高浜原発1・2号 中性子照射による応力腐食割れ(IASCC) ずさんな点検で、老朽化の実態は把握できず

原子力規制を監視する市民の会 阪上 武

図4 超音波探傷検査実施範囲※
※炉心の対称性を勘案し、各定検でバッフルフォーマボルト全数の1/2に對して検査を実施

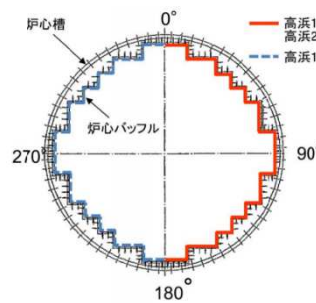
定期検査時（1995年度）に各半数ずつ、超音波探傷検査を実施しています。これらがそれぞれの号機の初回点検にあたり、それ以降は実施されていません。2号炉は半数しか点検していません。

炉心点検評価ガイドラインには、「点検範囲はバッフルフォーマボルトの全数を基本とする。ただし、炉心の対称性を利用した点検範囲を選定することができる」とあります。関電の理屈では、縦に数列点検すれば全部見たこととなりますが、これはあまりにも乱暴です。

もっと大きな問題は点検時期です。高浜1号炉は、運転開始約17年と約23年に半数ずつ、高浜2号炉は、運転開始約20年に半数を点検していますが、次の検査は30年後までに実施すれば良しとしています。炉心点検評価ガイドラインは、機械学会の維持規格に基づいてつくられたもので、ボルトの20%が脱落することを許容したり、点検は30年ごとでよいとするなど、さまざま問題があるのですが、この炉心点検評価ガイドラインにある評価によると、IASC Cの影響が出るのは運転開始から約30年以降になります。米国で損傷が見つかった事例（運転開始約40年での点検で見つかっている）と比べても、関電の初回点検時期が早いため、損傷が見つからなくても不思議ではないのです。このようなずさんな点検では、現状の劣化の把握に際しては何の参考にもならず、点検を実施していないに等しいといえます。

目視確認ではわからない、超音波探傷試験のこのような頻度では現状保全の参考にならない、取替は計画だけ…。このような状況で、少なくとも、バッフルフォーマボルトの全数の超音波探傷検査を行わなければ、劣化の状況を把握したとはいえません。特別点検においてこれを実施しない限りは、運転期間延長の認可は認められません。
